Modulo per la presentazione delle osservazioni per i piani/programmi/progetti sottoposti a procedimenti di valutazione ambientale di competenza statale

ID: Codice procedura (ID_VIP/ID_MATTM): 12691

“Progetto di un impianto eolico denominato “Pitigliano” ubicato nei comuni di Pitigliano (GR) e Sorano (GR) costituito da 20 (venti) aerogeneratori di potenza nominale 7,0 MW per un totale di 140,0 MW con relative opere connesse ed infrastrutture indispensabili”

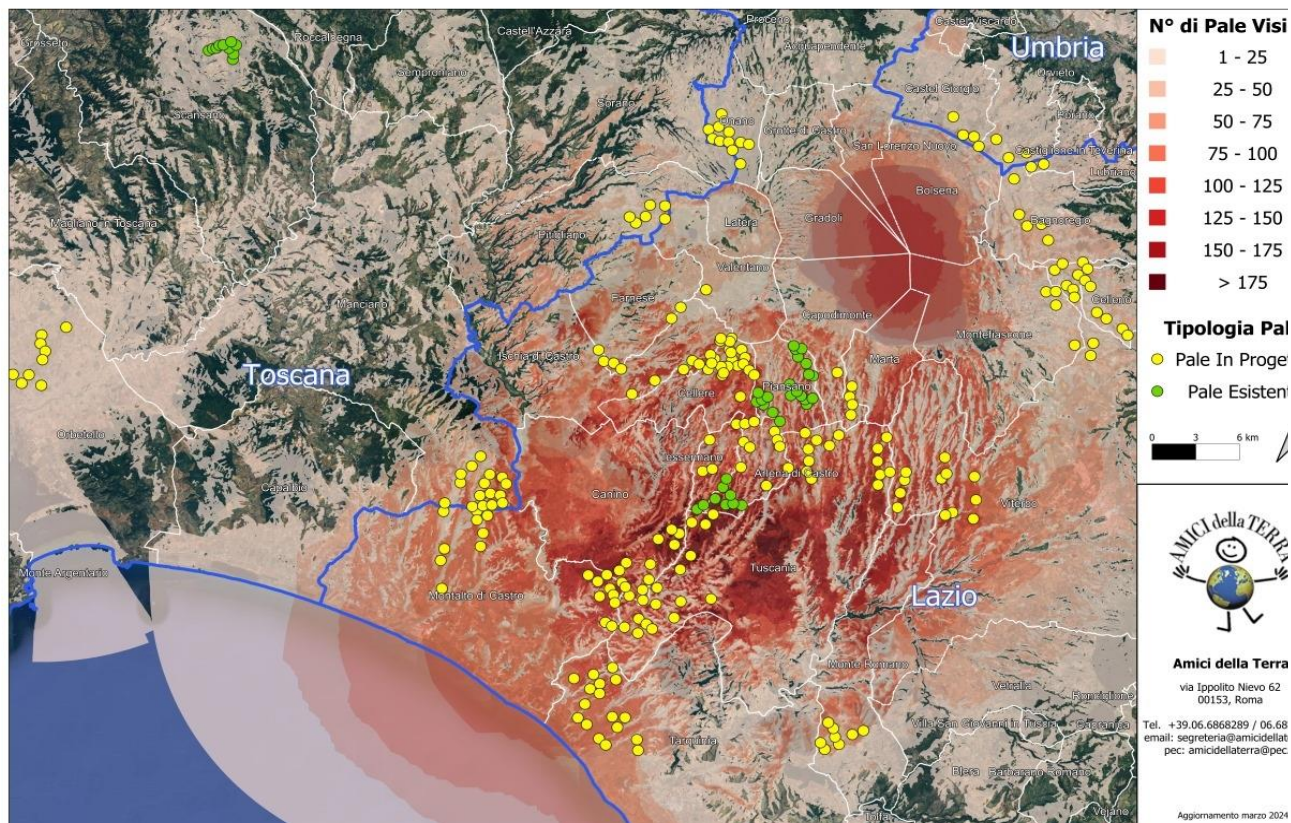
Alla luce di quanto descritto, possiamo concludere che la previsione *"Se a scala europea o nazionale la produzione di energia da fonti rinnovabili è spesso considerata*

come unilateralmente positiva, è infatti a scala locale che lo sviluppo delle energie rinnovabili può produrre esternalità negative che intaccano i valori culturali e naturali del paesaggio, con potenziali ricadute sul turismo, sulla produzione agricola e sull'identità e riconoscibilità dei luoghi” (da D.G.R Lazio n. 390/2022) è quanto mai appropriata anche per il territorio della “Città del Tufo” e della Tuscia settentrionale identificabili storicamente e culturalmente nella Maremma interna.

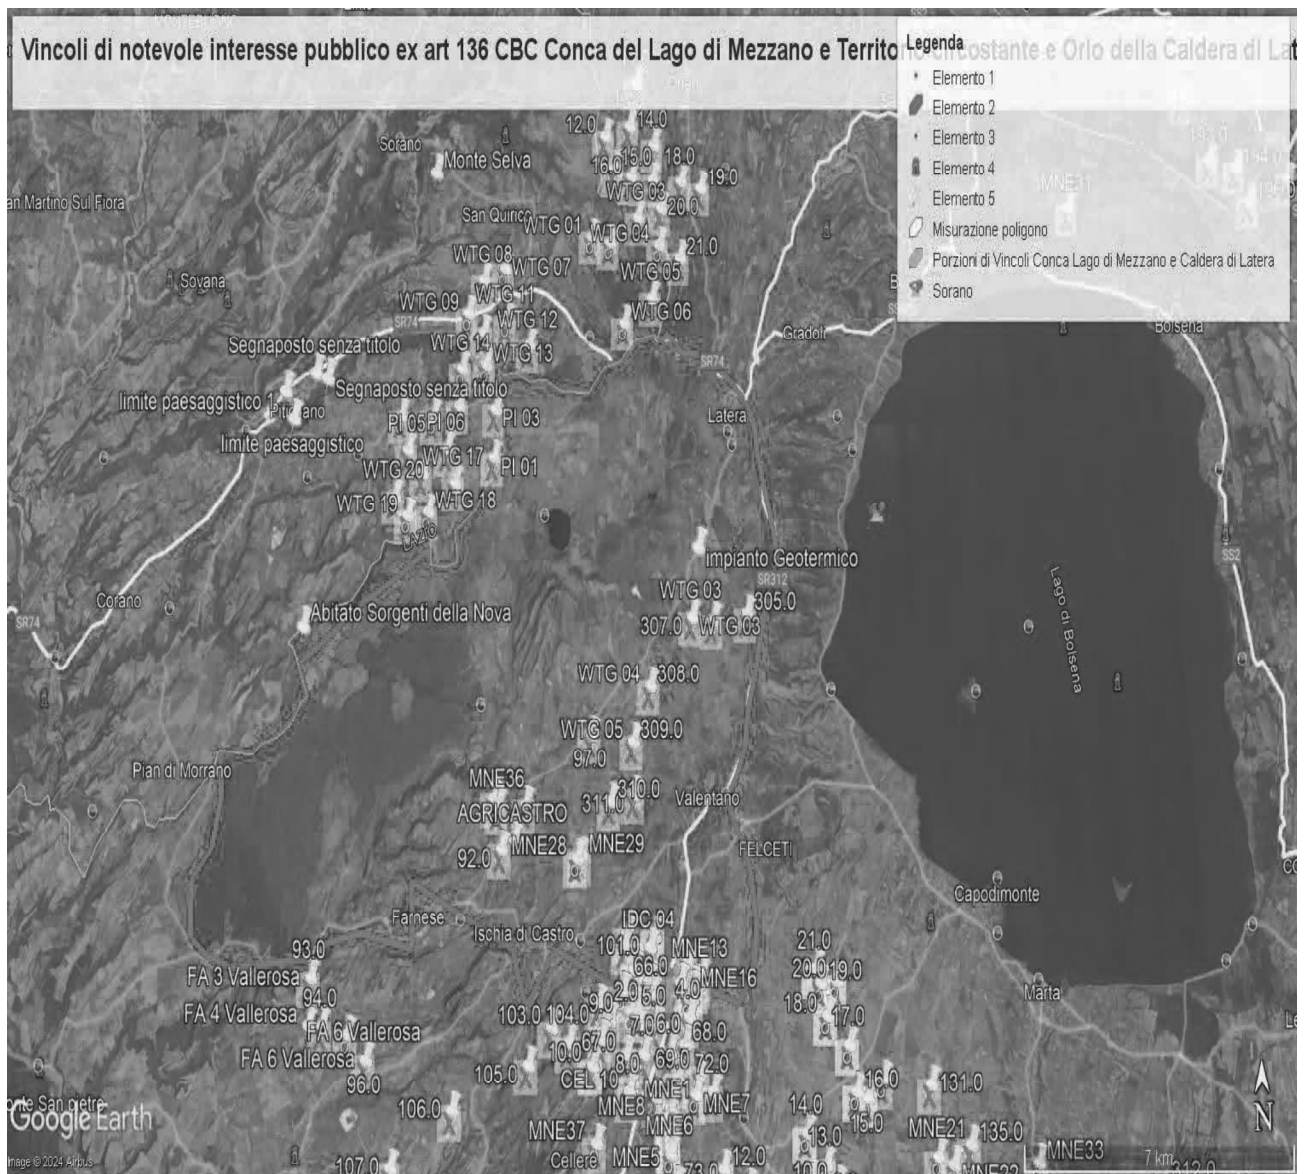
Al contrario si evidenzia che l'impianto eolico industriale citato non solo ricadrebbe con tutti e 20 gli aerogeneratori all'interno delle fasce di rispetto di 3 km di due vincoli paesaggistici di notevole interesse pubblico esistenti nella Regione Lazio e con una parte di essi nel vincolo paesaggistico del Centro abitato di Sorano (GR) quindi in aree non idonee all'installazione di impianti di energia rinnovabile. Addirittura, alcuni aerogeneratori sarebbero ubicati a poche centinaia di metri dai perimetri dei due vincoli paesaggistici laziali ex art 136 del CBC.

Come è illustrato nell'immagine si ribadisce che l'impianto industriale "Pitigliano" ricade completamente all'interno delle fasce di rispetto dei due vincoli di notevole

IMMAGINE n. 2 Impianto eolico industriale “Pitigliano” e distanze aerogeneratori dai Vincoli della Conca del Lago di Mezzano...

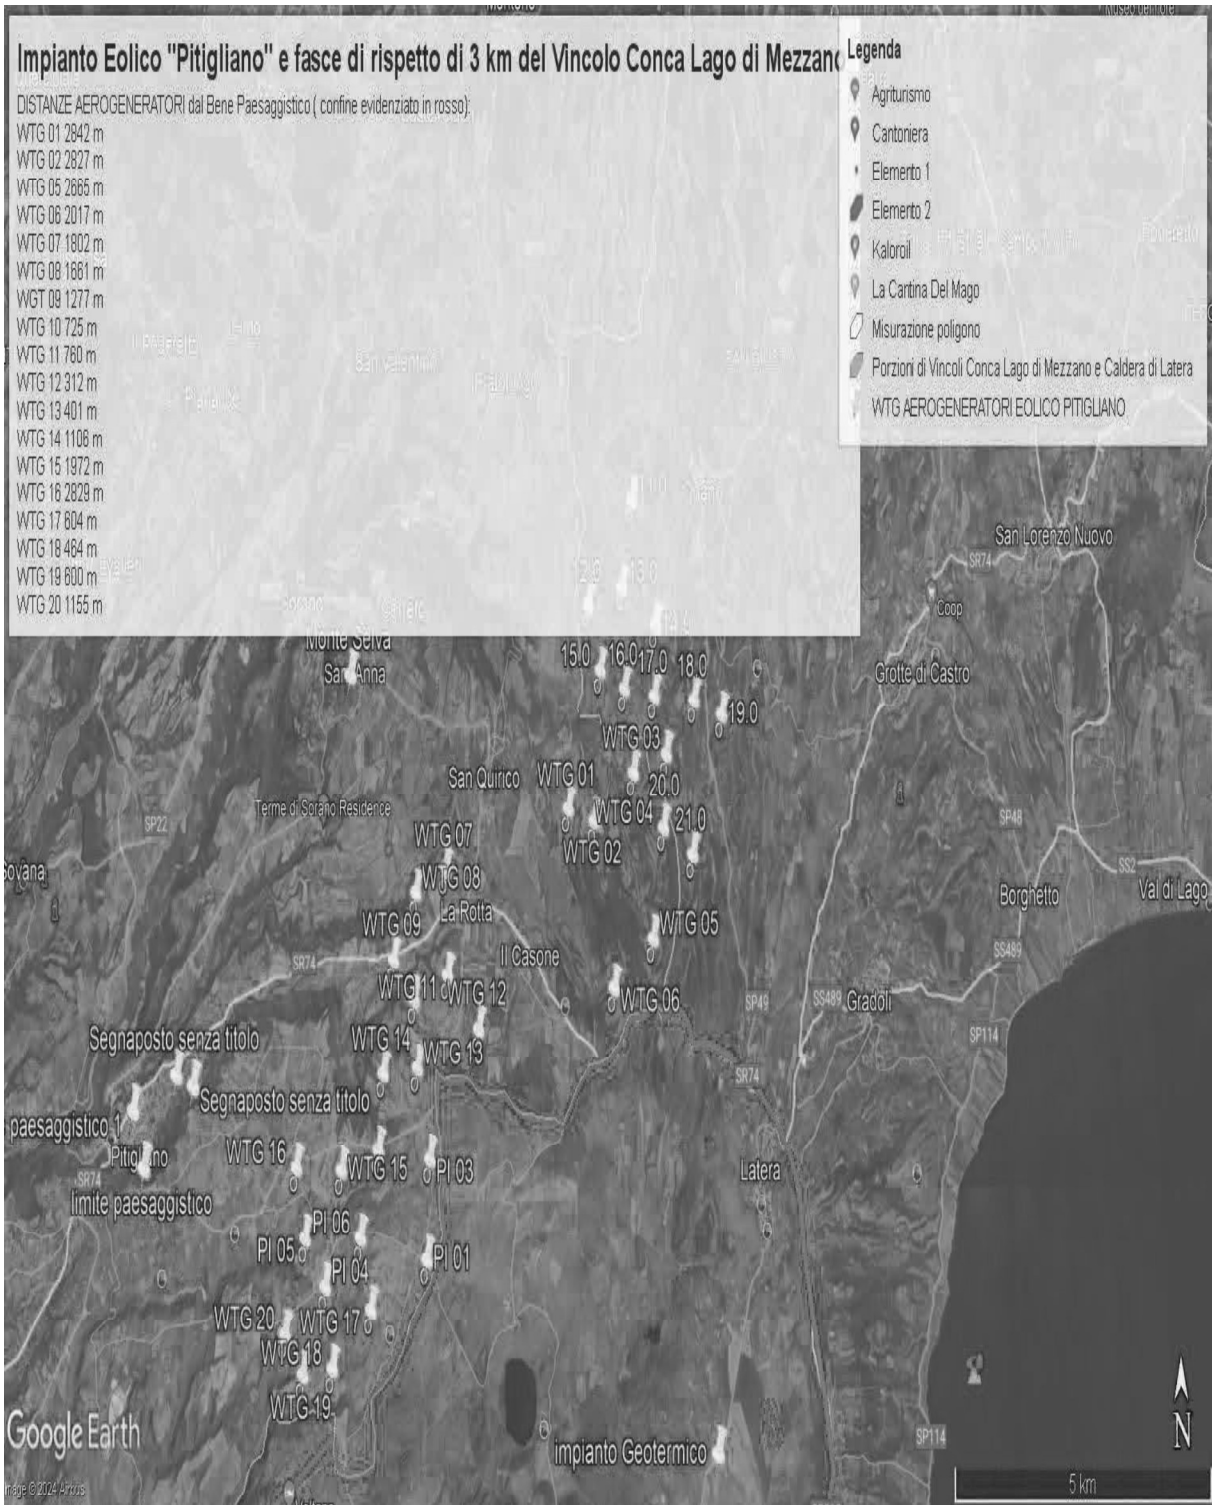
Inoltre, come sostiene la Proponente parte dell'impianto si verrebbe a trovare a 3,5 km dal centro abitato di Sorano. Infatti, tre degli aerogeneratori WTG 08, 09, 10 sono addirittura all'interno delle fasce di rispetto dei 3 km del suo vincolo paesaggistico di notevole interesse pubblico ex art 136 del CBC. Si evidenzia che così si crea
